Projet éolien de Roc'h Glaz

Commune de Plougras

Mémoire en Réponse aux observations de l'avis de la Mission Régionale d'Autorité environnementale de la région Bretagne sur le projet éolien porté par la SAS Roc'h Glaz Energies (22).

Septembre 2025

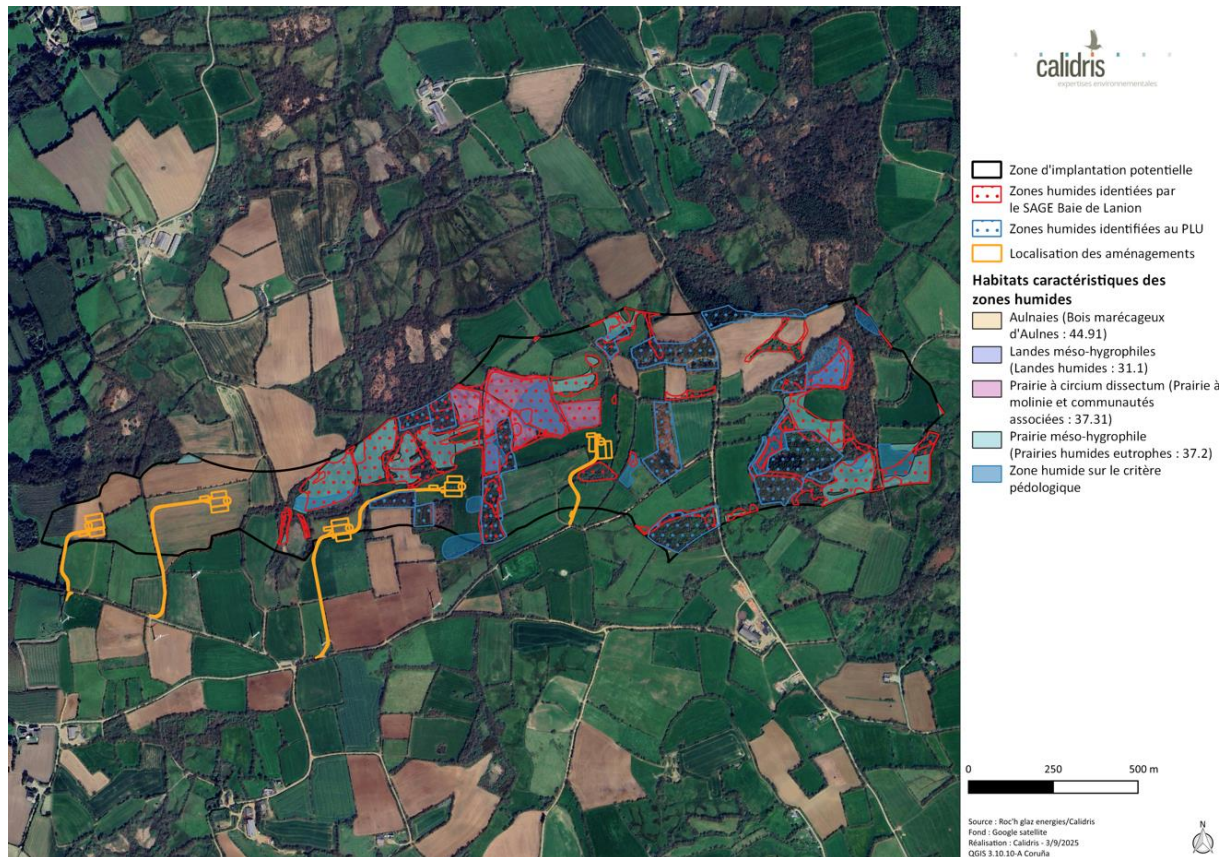
Dans la perspective d'apprécier correctement les effets cumulés avec les parcs éoliens voisins, un lien entre les dossiers d'étude d'impact des projets éoliens de Roc'h Glaz et de Vézec, à la fois en termes de méthodes d'inventaires, de qualité d'analyse et de croisement des inventaires naturalistes serait pertinent et faciliterait l'appréhension des enjeux et de la démarche ERC à l'échelle du territoire, les trois parcs éoliens ne semblant in fine n'en constituer qu'un seul.

En revanche, le projet éolien de Roc'h Glaz faisant objet du présent mémoire a bien inclus dans l'analyse des effets cumulés, conformément à l'article R.122-5-II, point 5° -e) du Code de l'environnement, les projets éoliens de Vézec et de repowering de Menez Goariva, au sein de chaque volet constituant la demande d'Autorisation environnementale.

Par ailleurs, les porteurs de projets de Roc'h Glaz et de Vézec ont échangé durant le développement de leurs parcs éoliens. Une collaboration a eu lieu afin d'échanger certaines données, comme le partage des données des écoutes en hauteur des chauves-souris. De nombreuses données techniques et de résultats d'études menées sur site ont également été échangées entre les porteurs de projet.

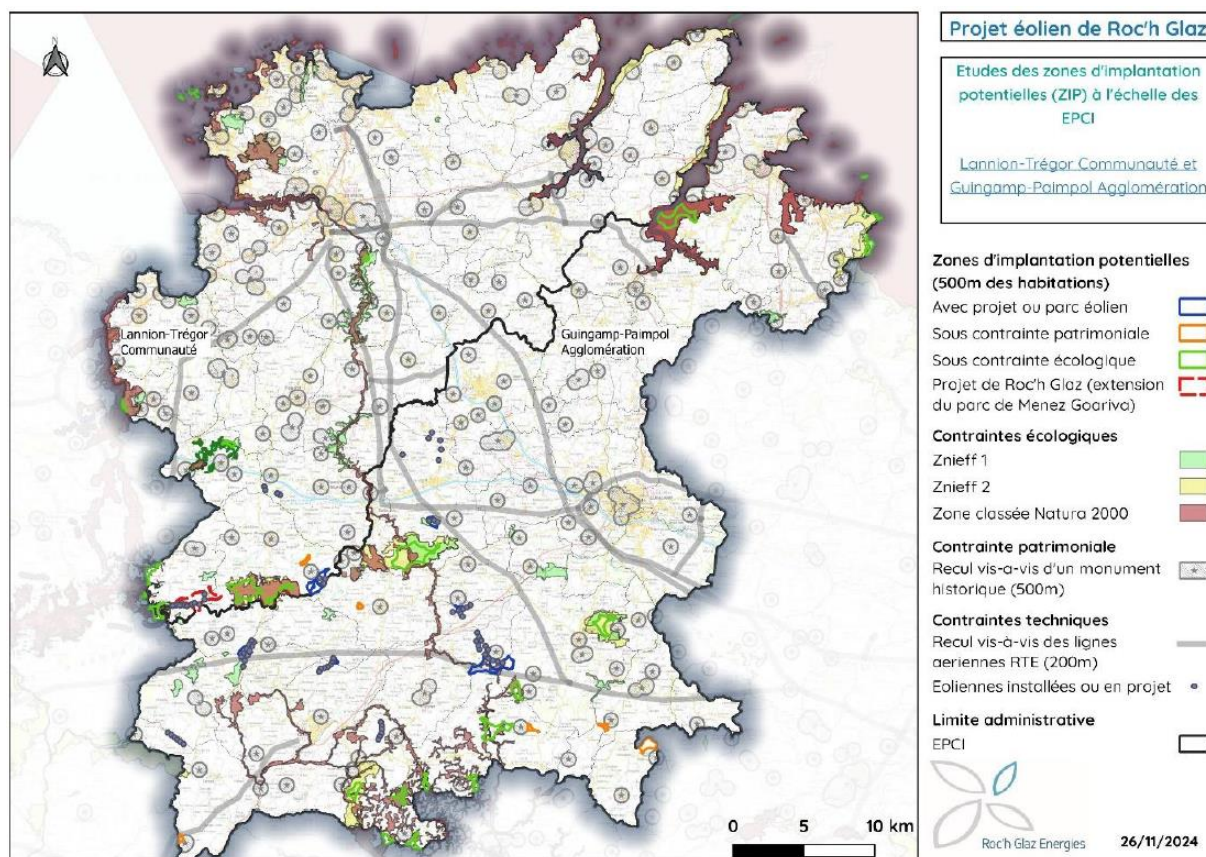
- D'examiner des solutions de substitution raisonnables à l'échelle de l'intercommunalité et d'en faire une analyse comparée notamment du point de vue de l'environnement, afin de démontrer le caractère optimal du choix retenu ;

La zone d'implantation potentielle du projet éolien de Roc'h Glaz a initialement été identifiée et définie lors d'un processus de sélection sur plusieurs échelles durant la phase de prospection.

L'analyse des contraintes techniques et réglementaires a conduit à l'identification de plusieurs zones d'implantation potentielle (ZIP) envisageables pour l'implantation d'un projet éolien. Le porteur de projet a ensuite fait le choix d'exclure toutes les ZIP déjà occupées par un parc éolien ou en projet dans lesquelles il ne pourrait pas y avoir de nouvelles possibilités d'implantation. Afin de sélectionner un site d'accueil favorable, les zonages réglementaires et d'inventaires du milieu naturel ont été analysés, ainsi que les enjeux paysagers.

La vérification de l'ensemble de ces contraintes a permis de sélectionner la zone d'implantation potentielle du projet éolien de Roc'h Glaz. Le site retenu évite en effet les zones écologiques sensibles sur le plan environnemental (Sites Natura 2000, ZNIEFF I, ZNIEFF II, etc...) tout en restant éloigné des éléments patrimoniaux sur le plan paysager. De plus, le parc éolien de Menez Goariva étant présent à proximité du site retenu, il apparaissait judicieux de retenir cette ZIP, permettant de dimensionner par la suite un parc éolien en extension de l'existant. En effet, durant l'exploitation du parc éolien existant de Menez Goariva, la bonne acceptabilité par les riverains s'est confirmée. Après identification de la ZIP retenue, le succès du parc éolien de Menez Goariva a ainsi été le socle des discussions initiées pour l'implantation de nouvelles éoliennes sur le territoire de Plougras. Par ailleurs, la ZIP retenue offrait l'avantage de disposer d'une surface suffisante pour l'accueil de plusieurs éoliennes.

La carte ci-dessous présente l'étude des différentes zones d'implantation potentielles à l'échelle de l'intercommunalité de Lannion -Trégor Communauté.

Ces éléments sont bien présentés au sein de l'étude d'impact sur l'environnement constituant le DDAE. Il y a bien eu une analyse comparative des différents sites envisagés à l'échelle intercommunale et une démonstration du choix retenu. Ils sont consultables pages 172 à 178 de l'étude d'impact.

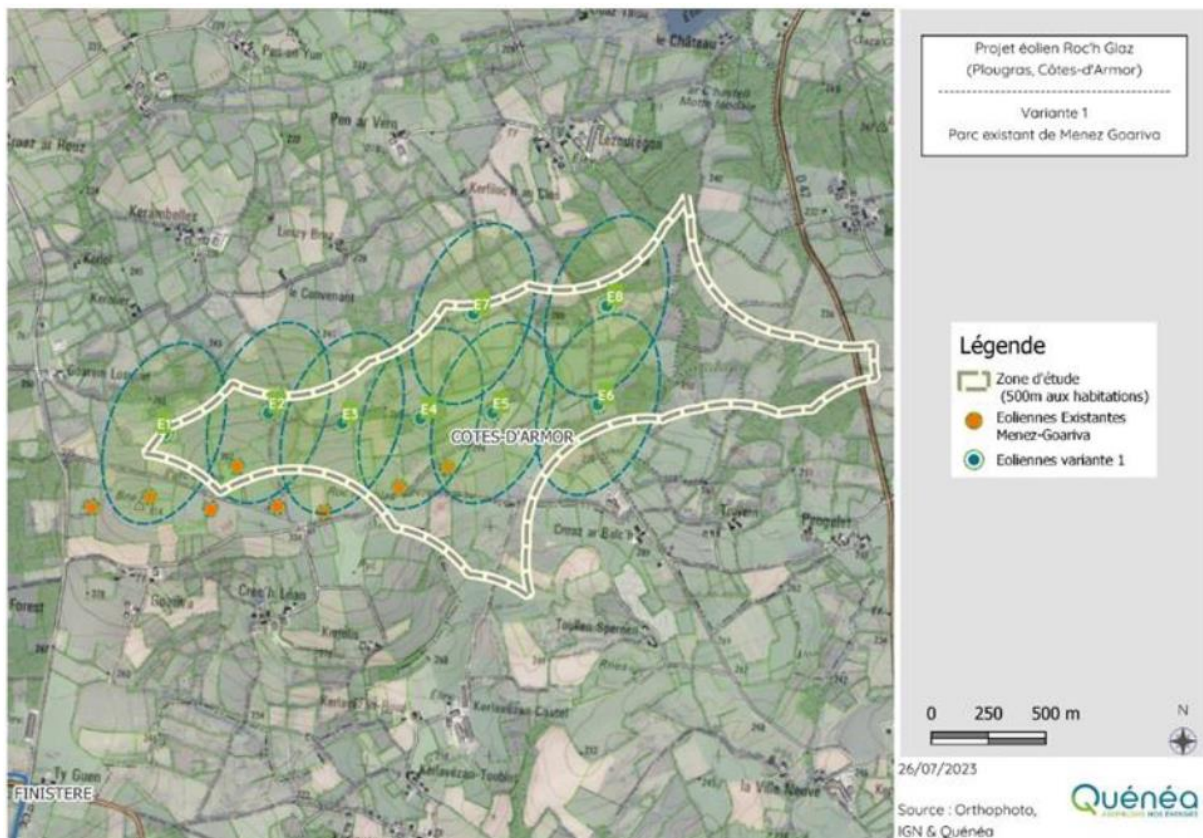
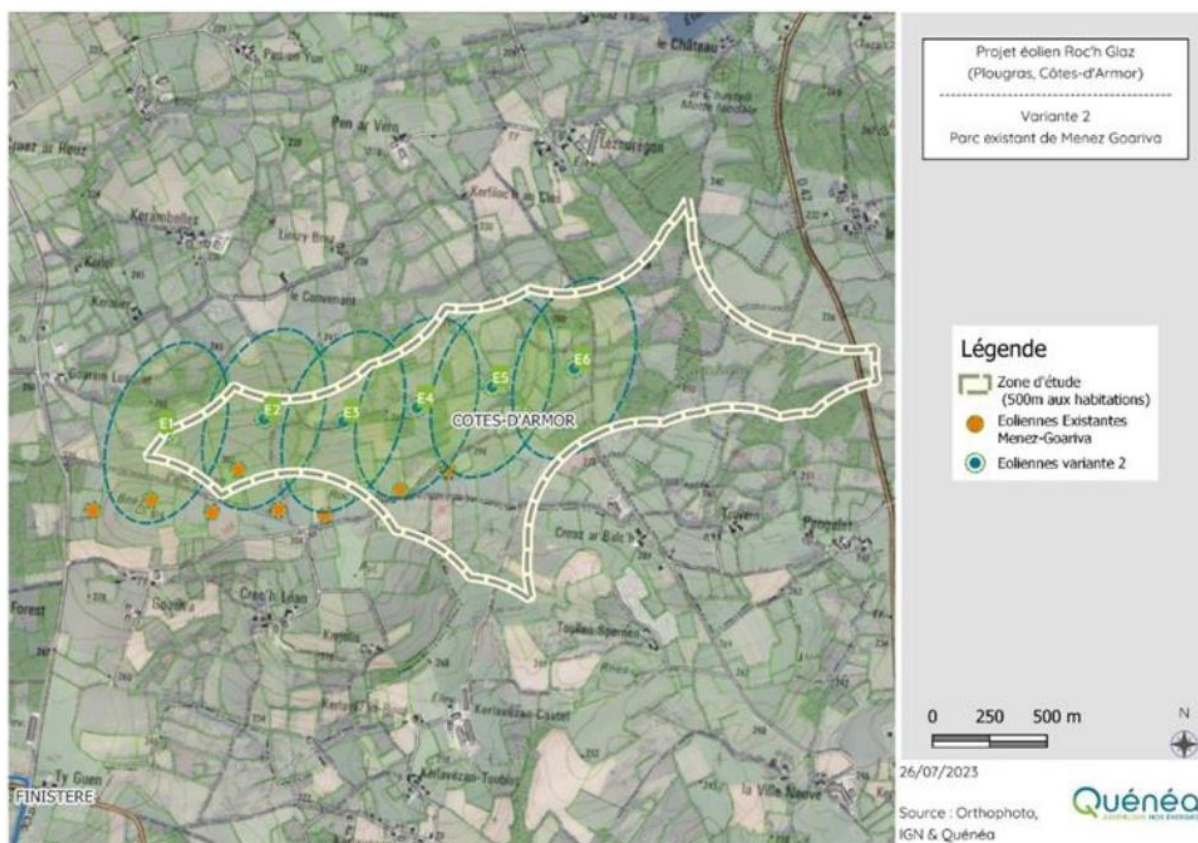
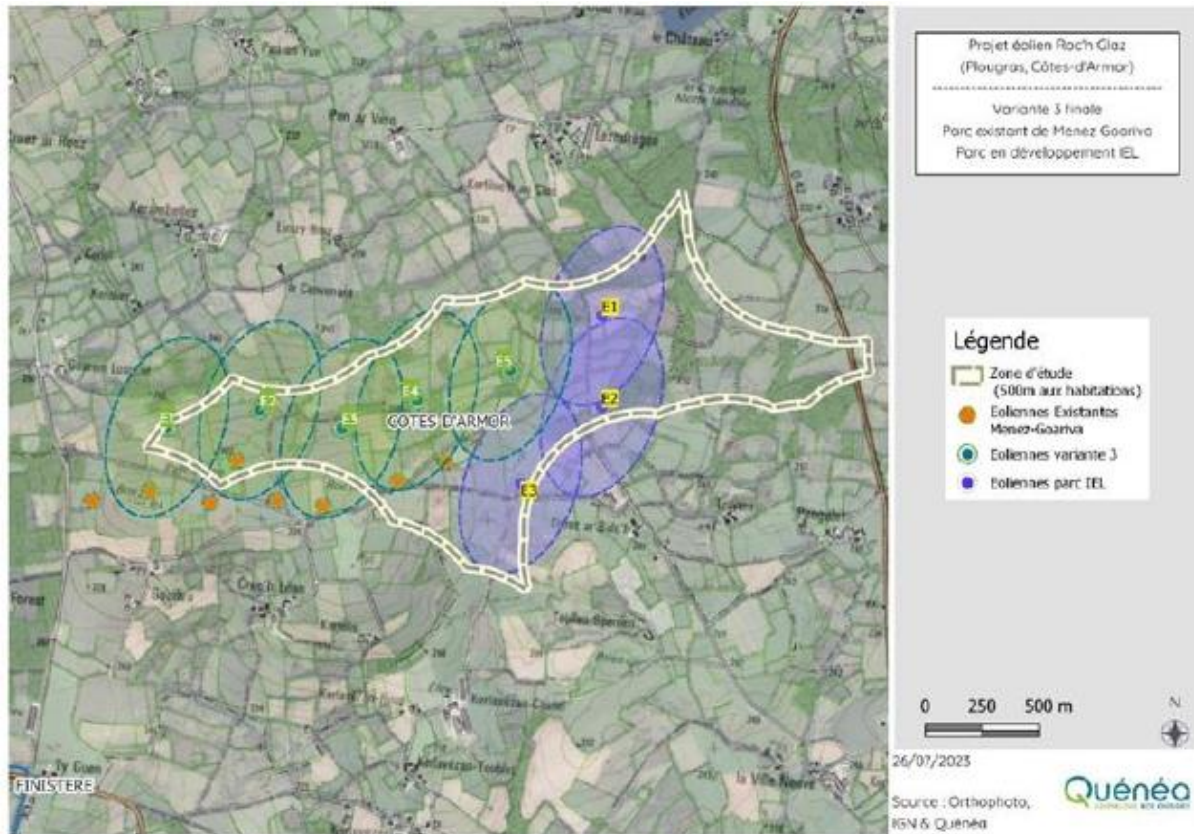
En l'absence de comparaison avec d'autres sites d'implantation, la recherche prioritaire de l'évitement des impacts, dans la séquence ERC, n'est donc pas suffisamment démontrée.

L'Ae recommande :

-De justifier le choix du scénario (emplacement des éoliennes, des chemins d'accès et du poste de livraison) retenu sur la base des variantes analysées.

La définition de l'implantation définitive du projet de Roc'h Glaz est ainsi la résultante d'un processus itératif ayant conduit à générer chronologiquement trois variantes d'implantation aux grès de la prise en considération des différentes contraintes. Ce cheminement repose sur une mise en application des principes de la doctrine ERC (Eviter, Réduire, Compenser). Les stratégies permettant d'éviter les impacts potentiels du projet ont été privilégiées et la réduction s'est appliquée lorsque l'évitement n'était pas possible. Ainsi, trois variantes ont été étudiées afin d'aboutir à l'implantation finale ayant le moins d'impact et prenant en compte l'ensemble des contraintes inhérentes au site. Les contraintes paysagères et écologiques ont très largement contribué au choix de la variante finale.

Bien que l'étude des variantes soit consultable au sein de l'étude d'impact, le récapitulatif ci-après permet de présenter chacune d'elles et les conclusions principales qui les concernent.

Du point de vue écologique, deux éoliennes (E3 et E4) sont situées au sein de zones à sensibilité forte pour l'avifaune en période de nidification. Par ailleurs, E3 se situe proche de zones sensibles même hors période de nidification.

Du point de vue écologique, deux éoliennes (E3 et E4) se situent au sein de zones fortement sensibles pour l'avifaune nicheuse en phase travaux. Concernant les chiroptères, en fonction du gabarit étudié, les éoliennes sont implantées dans des zones modérément à fortement sensibles, du fait de leur proximité à des milieux boisés (boisement ou haies), impliquant un risque de collision si aucune mesures d'était mises en place, et un risque de dérangement ou de destruction de gîte en phase travaux, notamment pour deux éoliennes.

Elle comprend cinq éoliennes. L'alignement respecte toujours une cohérence paysagère sur le territoire et intègre par ailleurs le projet de parc éolien de Vézec. Les éoliennes ont été légèrement déplacées de manière à s'éloigner au maximum des zones boisées et des linéaires de haies recensés sur le site, afin de limiter autant que possible les impacts du projet sur la biodiversité sans pour autant compromettre la structure linéaire du parc.

Ainsi, le porteur de projet a retenu la variante 3 aux vues des contraintes écologiques et paysagères notamment qui pèsent sur le site. Il s'agit de la variante la moins impactante en raison principalement de la baisse du nombre d'éoliennes et de l'évitement des zones de sensibilité en phase travaux.
